Illustration 5 Glasparti, hovedindgang

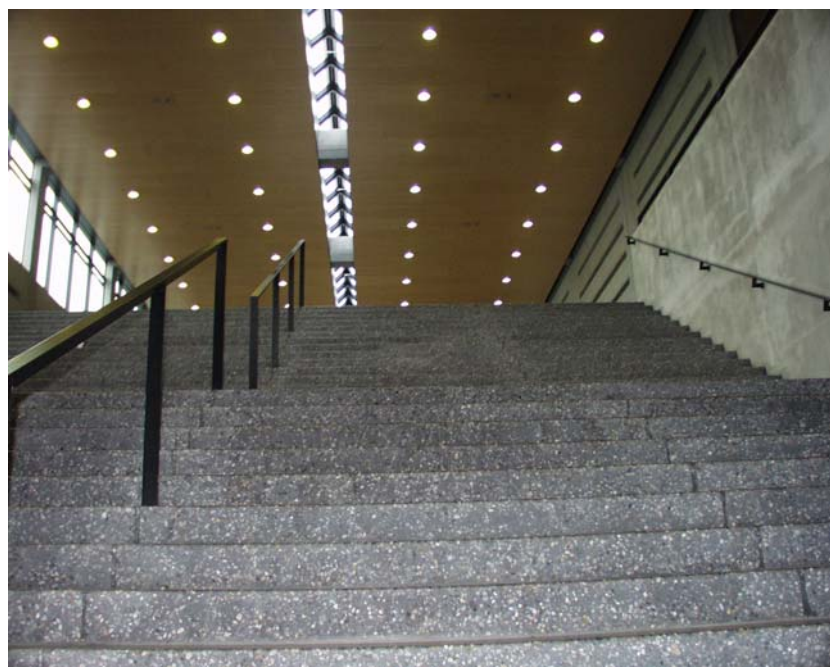
Selve hovedindgangen til universitetet er en niveaufri adgang gennem brede dobbelte glasdøre. Der er automatisk døråbner på dørene, som er skydedøre. Dørbredden er fuldt tilstrækkelig til passage af kørestole. Glaspartiet er i hele sin udstrækning markeret med små lodrette hvide streger med få centimeters mellemrum; når dørene skyder til side opstår således en åbning uden lodrette streger som svagsynede kan orientere sig mod.

Glaspartiet med de dobbelte glasskydedøres mange spejlinger og refleksioner af lys mv. giver et meget forvirrende synsindtryk som kan være vanskeligt at orientere sig efter for svagsynede. De små lodrette streger afhjælper kun til dels dette problem. Jeg henstiller til universitetet at overveje løsningsmuligheder som kan forbedre orienteringsmulighederne ved dørene for svagsynede. Jeg beder om underretning om hvad min henstilling giver anledning til.

Illustration 9 Skiltning, Campustorv

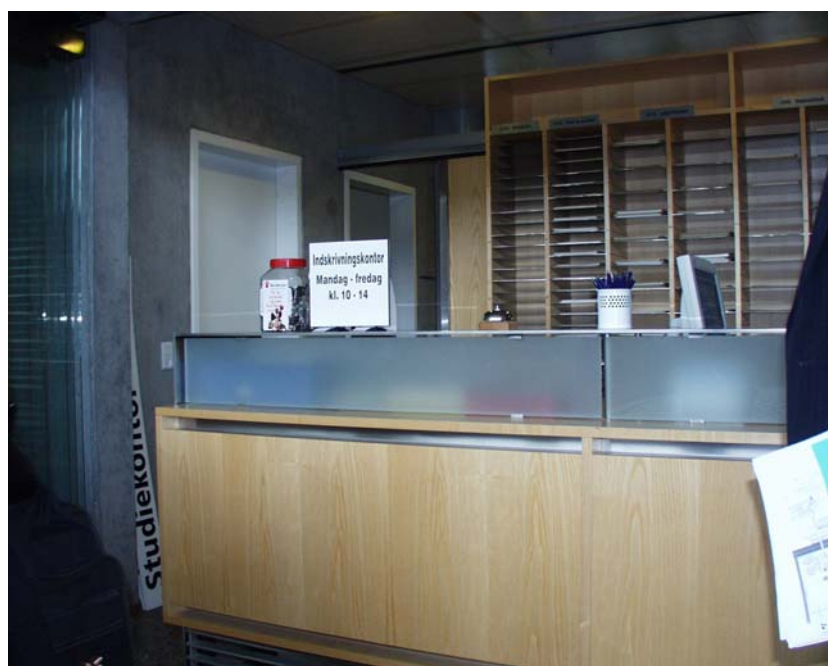
Skiltningen på torvet som viser vej til universitets forskellige lokaliteter, er opsat på grå betonvægge. Skiltenes baggrund er grå, og retningsangivelsen er anført med gråsorte bogstaver og sorte pile.

Skilte og tavler bør af hensyn til svagsynede være udført med en grundfarve som står i kontrast til væggen eller baggrunden. Samtidig bør farverne på bogstaverne stå i kontrast til grundfarven på tavlen. Skiltene som viser vej til universitetets lokaliteter, er vanskelige at se på længere afstand, og læsbarheden er meget afhængig af afstand og lysvinkel. Det samme gælder i udpræget grad skiltene over skrankekerne. Svagsynede vil have særlig svært ved at få øje på skiltningen og læse den på afstand. Navnlig henset til hallens størrelse er dette uhensigtsmæssigt. Jeg beder universitetet oplyse om eventuelle planer for en forbedring af skiltningen på Campustorv af hensyn til svagsynede.

Illustration 12 Veranda, lokale 98

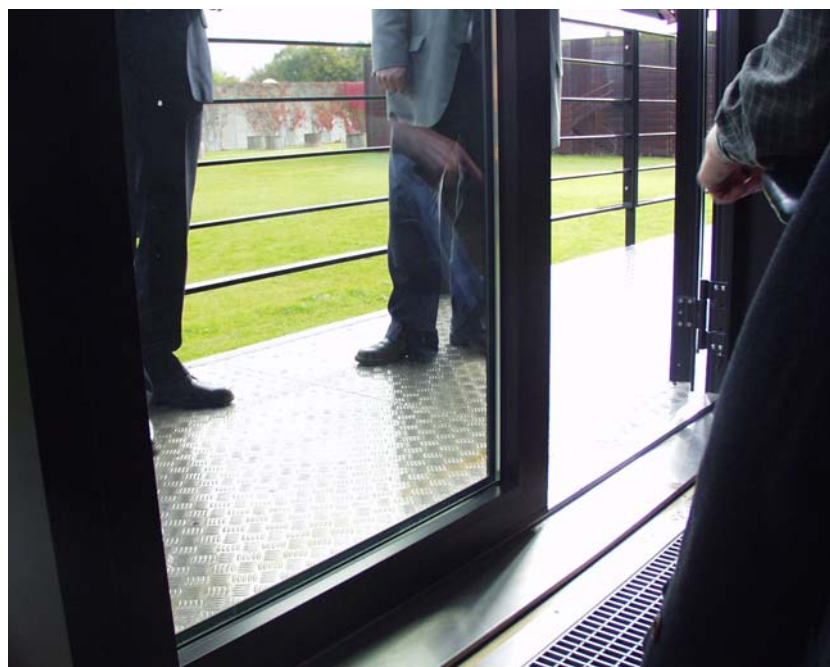
Fra konferencerummet er udgang til en stålveranda. Dørtrinnet er ca. 5,5 centimeter højt, og det voldte den tilstedeværende kørestolsbruger en del besvær at komme ind og ud af døren på egen hånd. Navnlig indgangen udefra volder problemer på grund af det korte tilløbsstykke.

Ifølge DS 3028:2001, pkt. 4.4.12, må dørtrin maksimalt være 25 millimeter høje. Dansk Center for Tilgængelighed anbefaler helst kun 15-20 millimeter, og at dørtrin udføres med affasede kanter. Centeret anbefaler desuden at dørtrin (bundstykker) udføres forsænkede med ”fjedrende” dørtrin der trykkes ned af kørestolens vægt.

Den begrænsede eller manglende tilgængelighed til og fra verandaen som dørtrinnet indebærer, bør løses. Universitetet udtrykte under inspektionen enighed med mig heri. En løsning kunne eventuelt være

at montere en mindre rampe på dørtrinnet. Jeg beder universitetet om oplysning om hvorledes problemet løses.
